## INFORMACIÓN DE SERVICIO

# Cambio en el diseño de la tapa protectora de polvo

## Sustituciones del RIU 566283.H195 a 566283.01.H195

Fabricante:	DAF
Cubos de rueda	
Referencias originales:	1657637 1391617 1818003 1812161
Rodamiento de rueda	
N.º de artículo antiguo:	566283.H195
N.º de artículo nuevo:	566283.01.H195

Fig 1: Cambio en el diseño de la tapa protectora de polvo

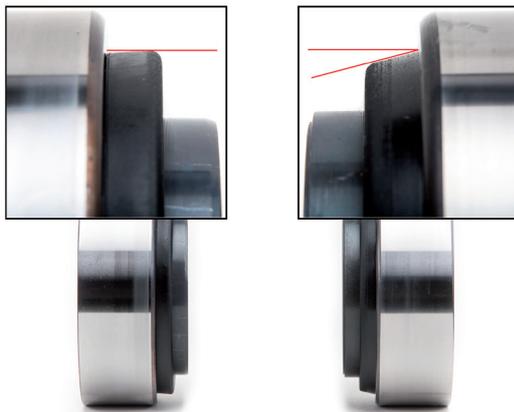
Al insertar a presión el rodamiento de buje compacto (RIU) con el número de artículo 566283.H195, es posible que se deforme la tapa protectora de polvo en algunos cubos de rueda. En el peor de los casos se bloqueaba el rodamiento, lo que dificultaba o impedía el giro del cubo de rueda.

Por este motivo se ha desarrollado una tapa protectora de polvo modificada (ver fig. 1).

Debido a la modificación técnica se ha cambiado el número de artículo de 566283.H195 a 566283.01.H195.
